HT-199-5

HTTR 設工認 第 3 回申請の一部補正(H31.4.25)の
コメントに係る回答
(通信連絡設備)

令和 2 年 6 月 18 日

第3回申請の一部補正(H31.4.25)に対する確認事項 (No.1 R2/6/8) : (通信連絡設備等)

図1 構内一斉放送設備の系統図

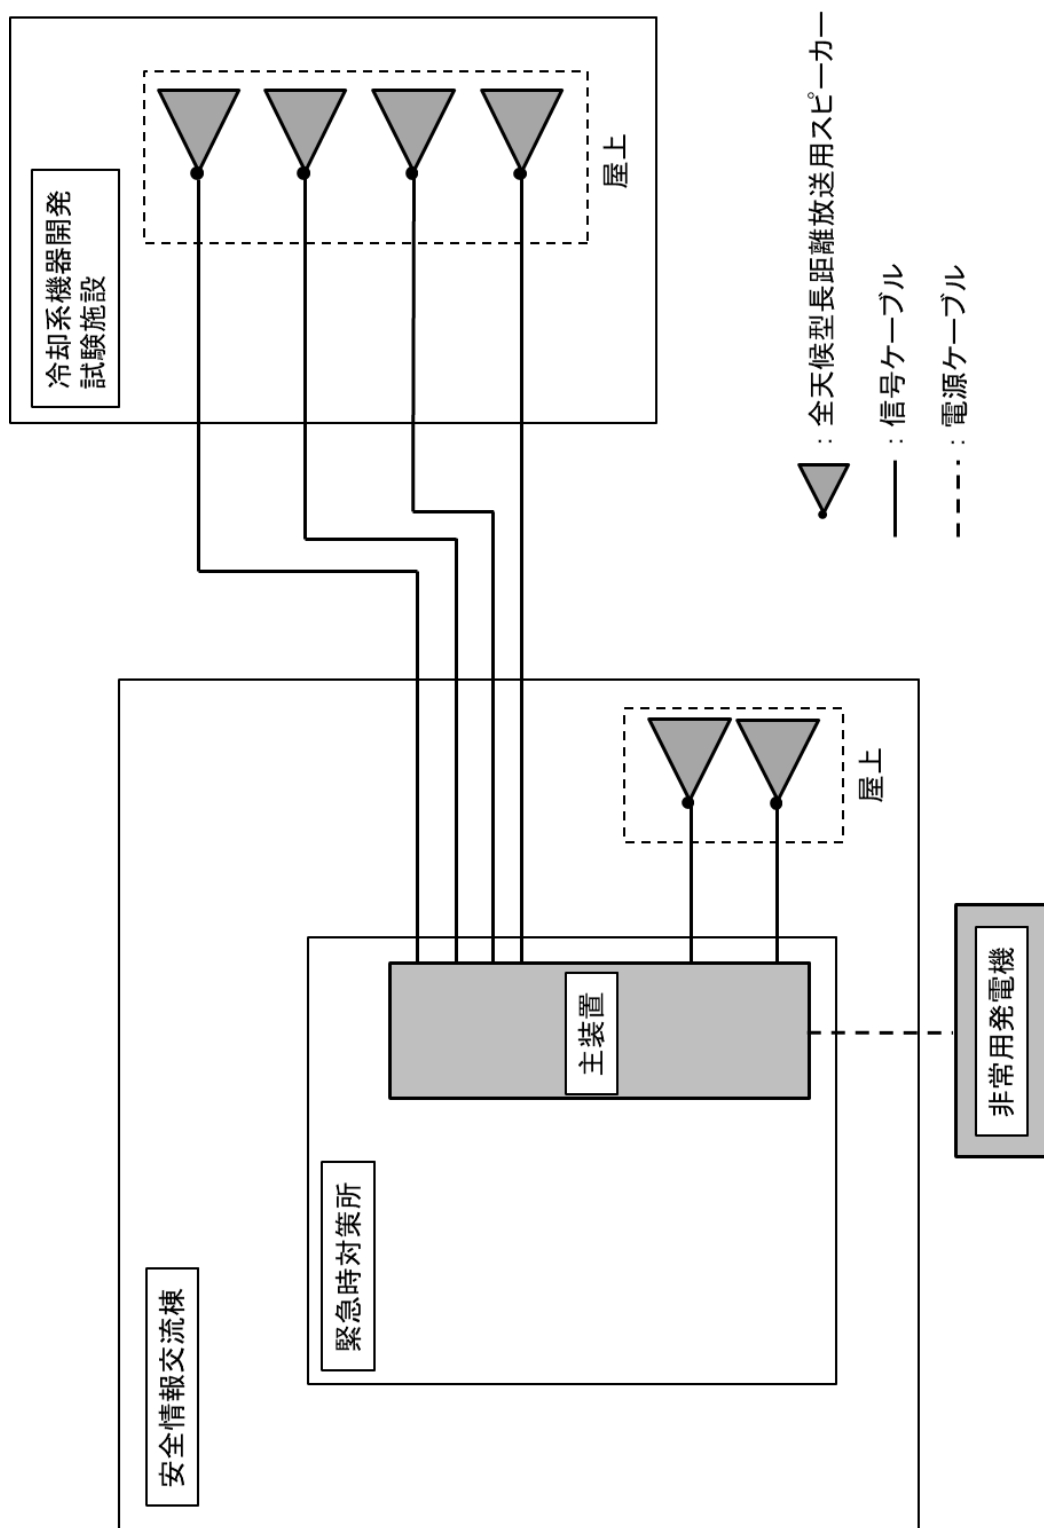
第3回申請の一部補正(H31.4.25)に対する確認事項 (No.2 R2/6/8) : (通信連絡設備等)

構内一斉放送設備の系統図が付いていない。

【回答】

構内一斉放送設備の系統図を図1に示す。本図を申請書の設計仕様に記載する。
